PARC EOLIEN DE CHARNIZAY NORD

PIECE N°6d – Consultations et avis

Demande d'Autorisation Environnementale

1. Avis de l'Agence Régionale de Santé

ANNEXE I

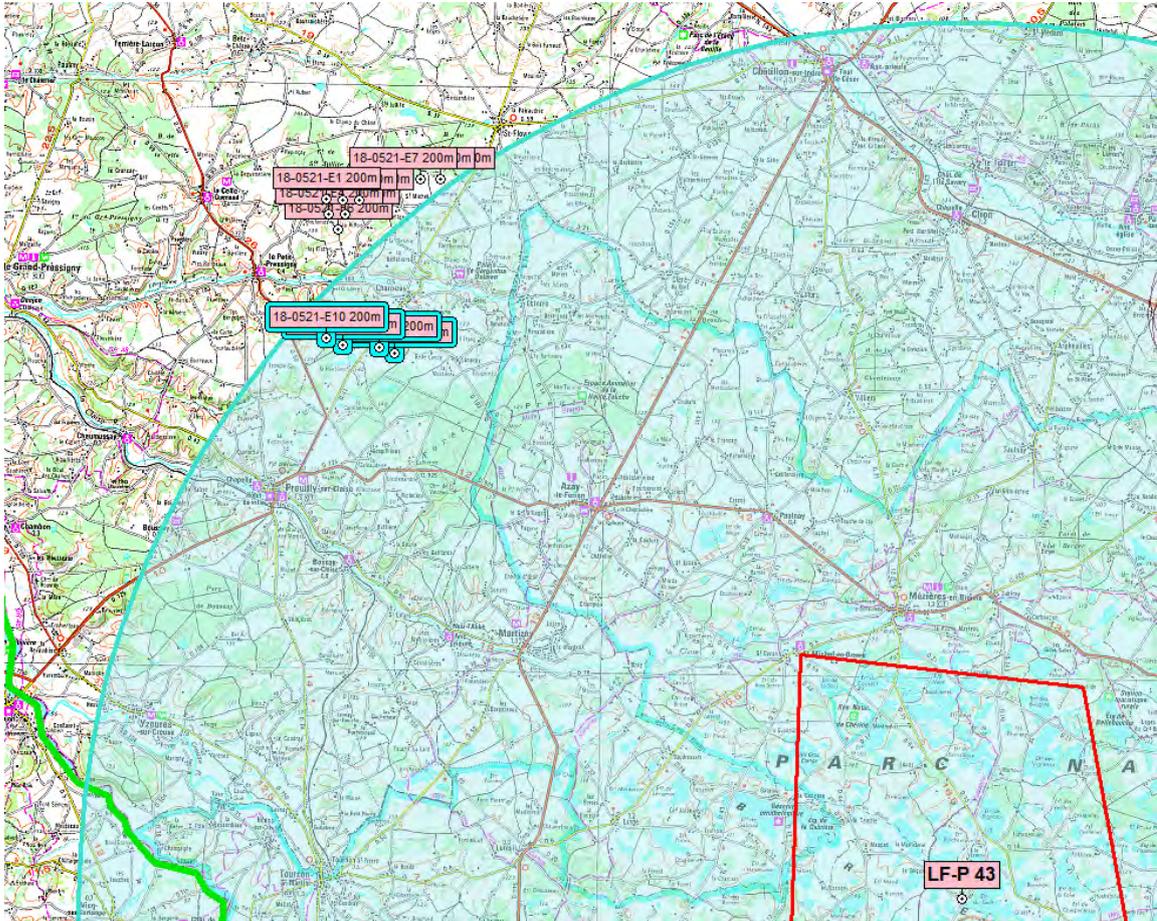
Du point de vue des contraintes aéronautiques, une partie du projet se situe à moins de 30 kilomètres de la zone LF-P 43 (Cf. annexe I, les éoliennes E10, E11, E12 et E13), qui sur décision gouvernementale et sous faible préavis, pourrait faire l'objet d'une protection particulière en cas de menace, dans le cadre d'un renforcement de la posture permanente de sûreté (PPS).

De ce fait, l'implantation d'aérogénérateurs dans ce secteur pourrait être proscrite.

Cependant, en cas de dépôt d'autorisation environnementale pour ce projet, l'instruction du dossier permettra de déterminer s'il est acceptable et s'il est envisageable de limiter la gêne occasionnée par la mise en œuvre de mesures permettant l'arrêt des aérogénérateurs dès l'application des plans de défense aérienne nécessitant un renforcement de la PPS.

ANNEXE II

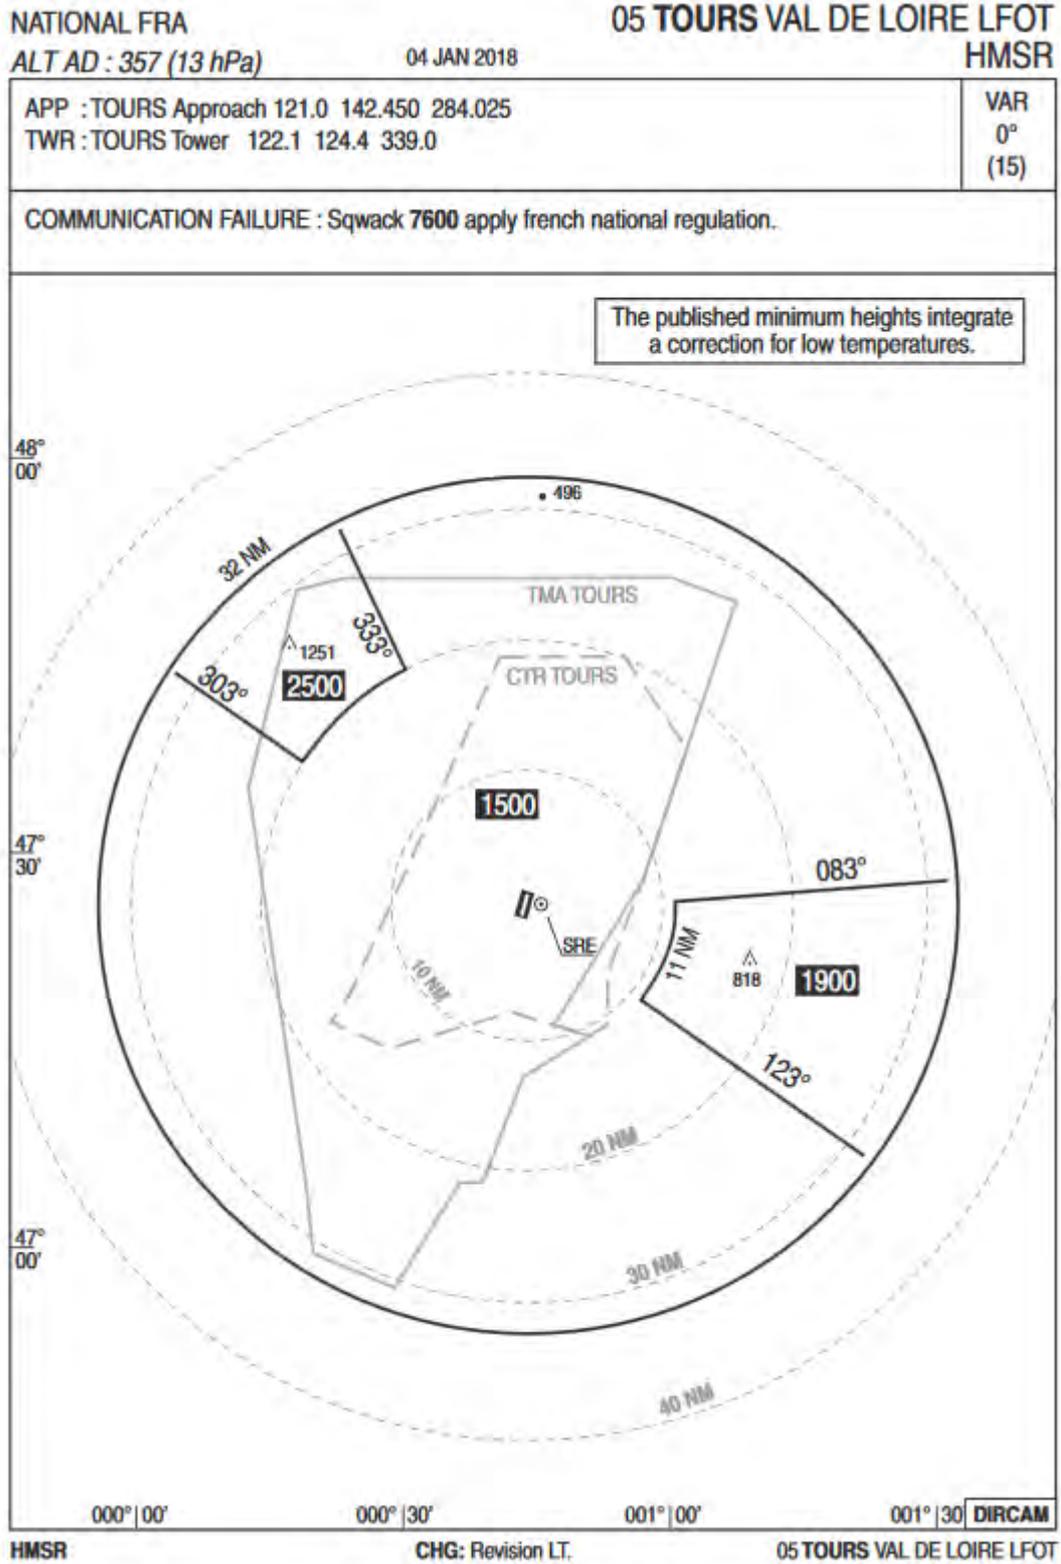
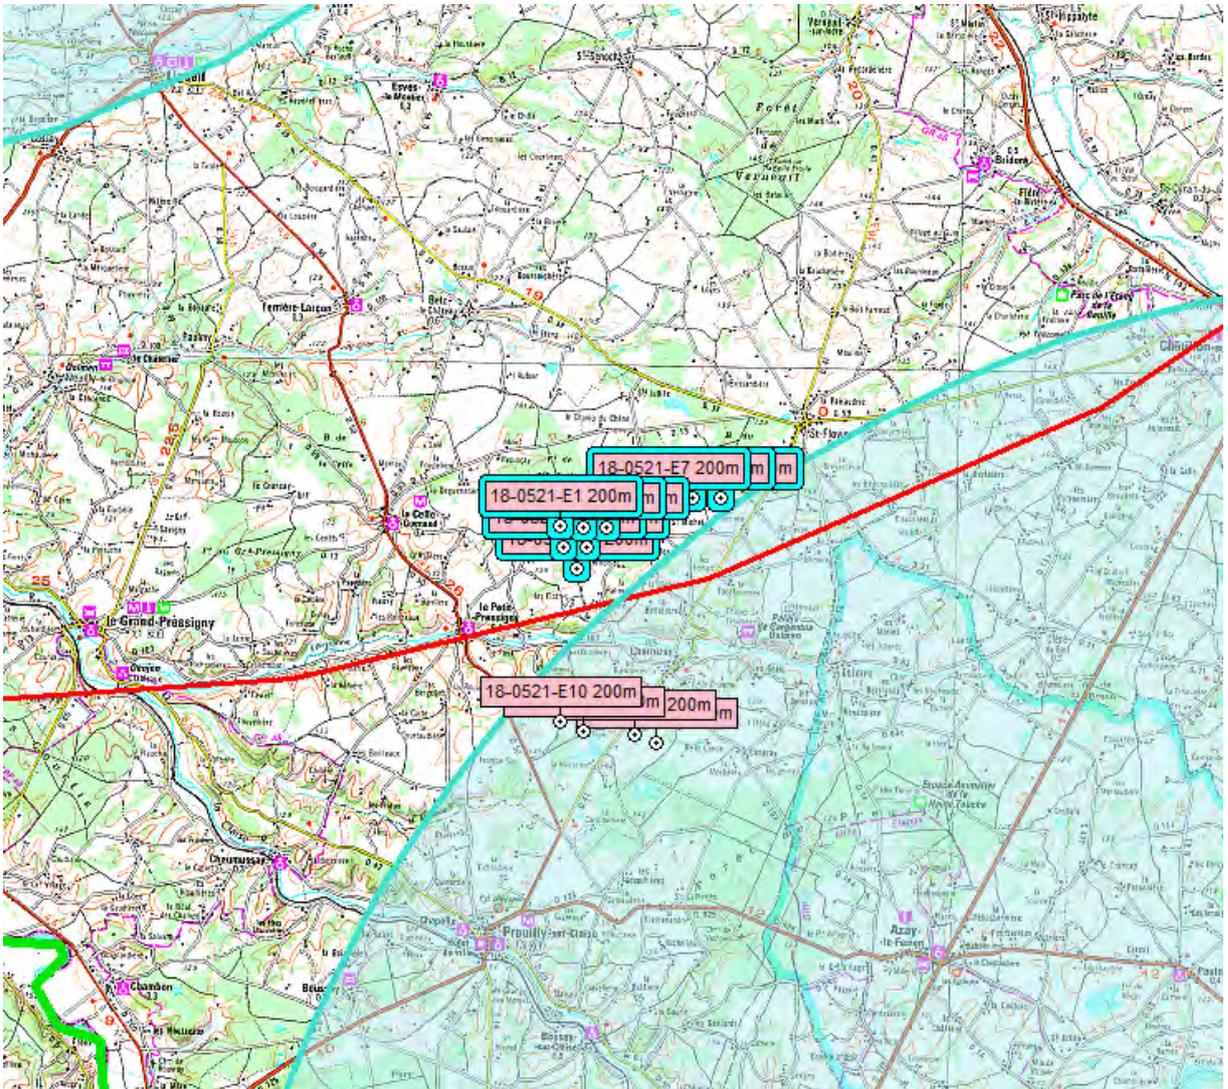
Une partie du projet impacte la hauteur minimale de sécurité radar (HMSR à 1500 pieds, cf. annexe II et III, les éoliennes E1, E2, E3, E4, E5, E6 E7, E8 et E9) de l'aérodrome de Tours-Val-de-Loire. Cette hauteur a pour vocation d'assurer une marge de franchissement réglementaire de 300 mètres (majorée éventuellement de la correction due aux basses températures) au-dessus de tout obstacle et de permettre le guidage et la surveillance radar en toutes conditions jusqu'à l'altitude publiée. L'altitude sommitale des aérogénérateurs, pale haute à la verticale, est donc limitée à 266 mètres NGF.

Une mise à jour de la documentation aéronautique devrait alors lever la contrainte du volume HMSR associé au radar militaire de Tours pesant sur votre projet.

ANNEXE I

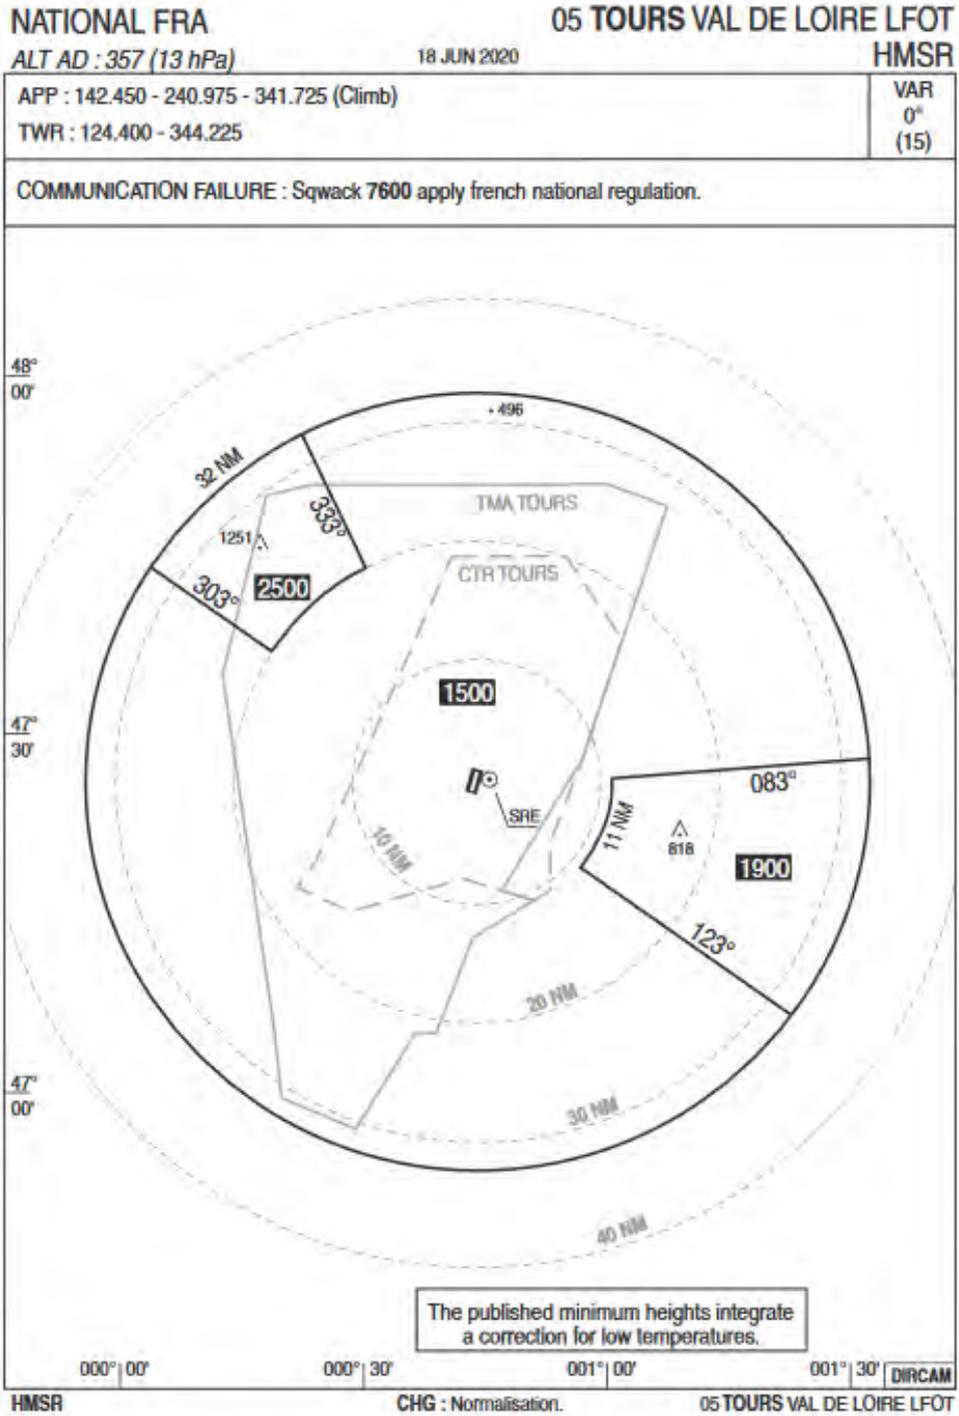
Du point de vue des contraintes aéronautiques, le projet impacte la hauteur minimale de guidage (HMG à 1500 pieds) (Cf. annexe) de l'aérodrome de Tours-val-de-Loire. Cette hauteur a pour vocation d'assurer une marge de franchissement réglementaire de 300 mètres (majorée éventuellement de la correction due aux basses températures) au-dessus de tout obstacle et de permettre le guidage et la surveillance radar en toutes conditions jusqu'à l'altitude publiée.

L'altitude sommitale des aérogénérateurs, pale haute à la verticale, est donc limitée à 266 mètres NGF.
